Vår dato: 31.07.2025
Vår ref.: 202419314-24

NVE gir Glitre Nett tillatelse til oppstart av arbeid på 132 kV ledning Stengelsrud-Glabak

Figur 1: Mastepunkt M11 og M12, samt anleggsvei og velteplass. Kilde: Glitre Nett

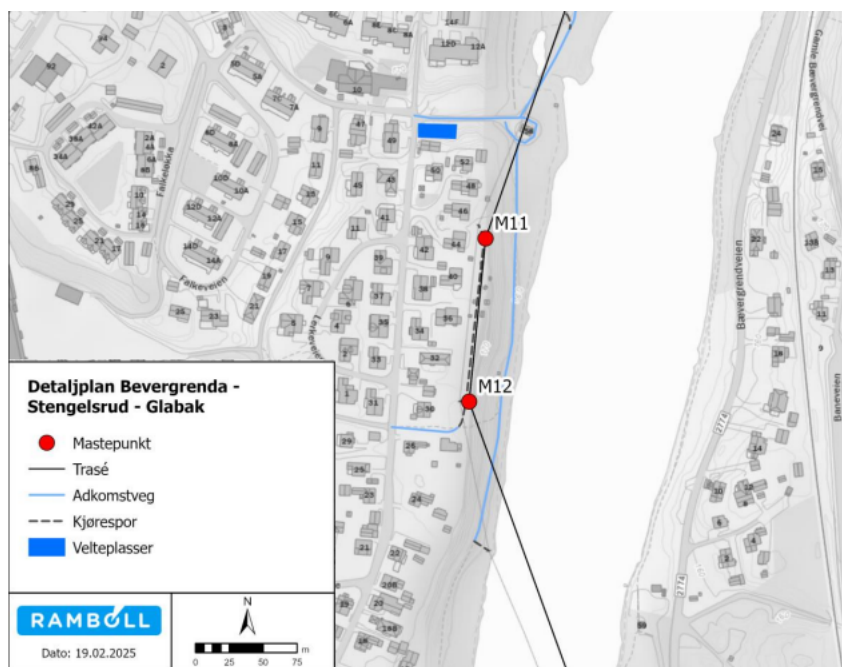
- Fundamenterings - og grunnarbeid for mastepunkt M11, M12, M14 og M15.
- Adkomstveier og kjørespor til mastepunkt M11, M12, M14 og M15.
- Lunneplasser/velteplasser ved mastepunkt M11, M12, M14 og M15.
- 150 meter jordkabelinnføring til Glabak transformatorstasjon.

NVE fremhever at denne godkjenningen ikke gir tillatelse til å benytte riggområdene eller gjennomføre tiltak ved mast M1 til M3, M7, M9 til M10 og M13. NVE vil behandle dette senere, sammen med resten av detaljplanen.

Figur 2: Mastepunkt M14 og M15, samt anleggsvei og velteplass. Kilde: Glitre Nett

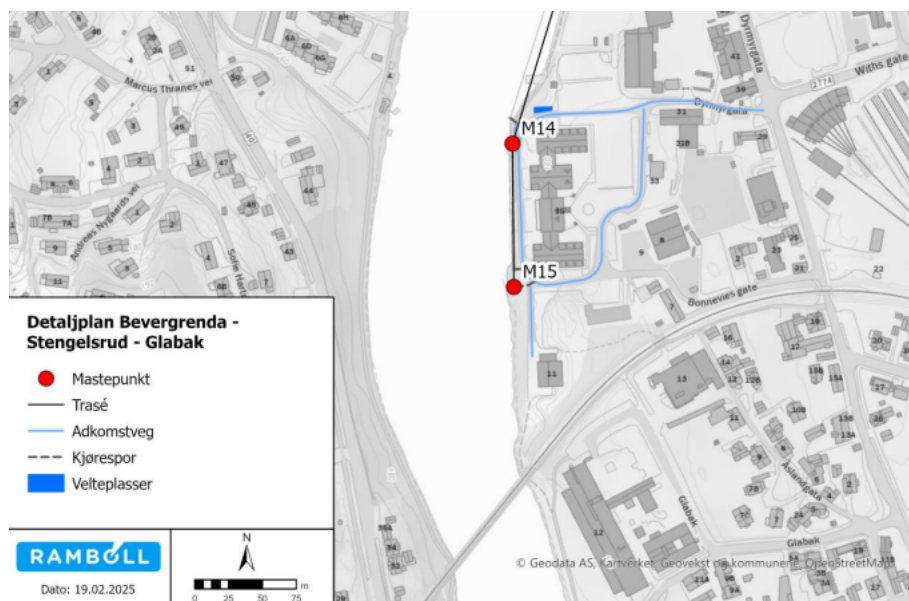
Mastene M14 og M15 er innenfor kartlagt område for flomsone og aktsomhetsområde for flom. Mastene M11, M12, M14 og M15 ligger innenfor aktsomhetsområde for kvikkleire. Sunnfjord Geosenter har laget en rapport om geotekniske undersøkelser og flomfare. Rambøll har tatt tre jordprøver i området mellom mast M11 og M12. NVE legger til grunn at dere har gjennomført undersøkelser og vurdert behovet for tiltak.

Figur 3: Utsnitt av detaljplanens temakart for friluftsliv. Kilde: Glitre Nett

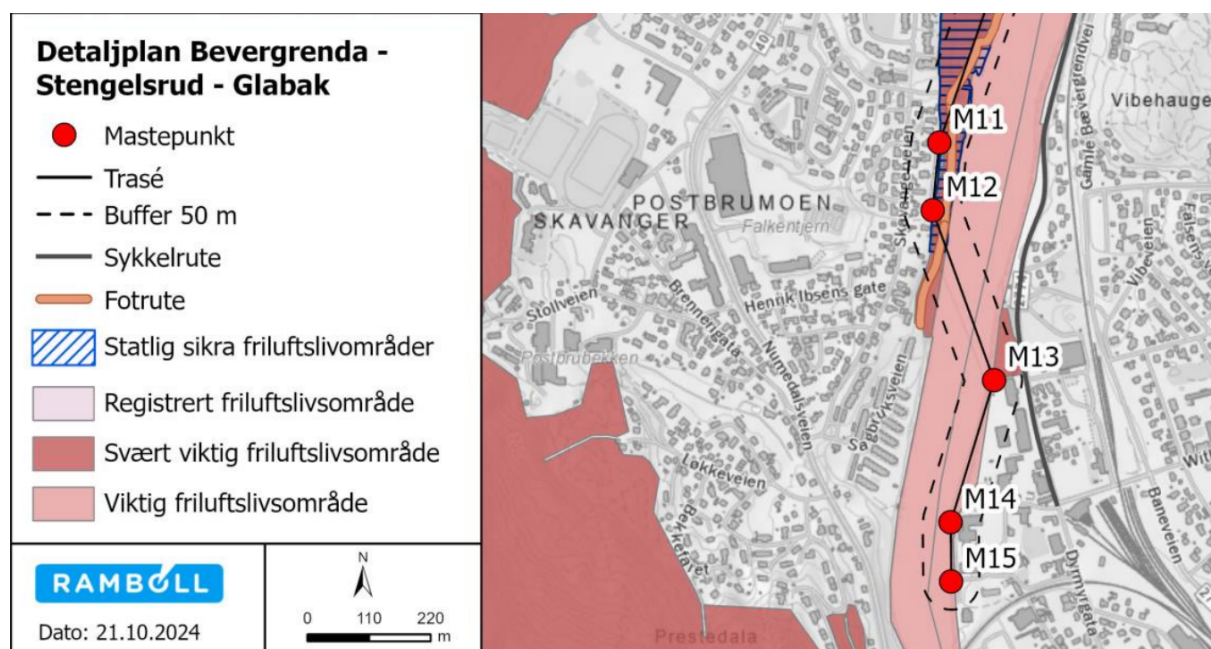
Detaljplanens temakart for friluftsliv (se figur 3) viser at mastepunkt M11 og M12 ligger inntil et statlig sikret friluftsområde. Dere skriver at dere skal bruke turstien som går langs lågen som anleggsvei under anleggsperioden. Videre skriver dere i kapittel 6.1 i detaljplanen at stenging av turstien i kortere perioder kan bli nødvendig. Ved behov for ferdselsrestriksjoner i viktige områder for friluftsliv skal dette varsles med skilting i terrenget. Kommunen skal varsles i slike tilfeller. NVE konstaterer at dere har beskrevet hvordan dere skal hensynta friluftslivet under anleggsperioden. Vi legger til grunn at dere gjennomfører varlingen med skilting som beskrevet i søknaden.
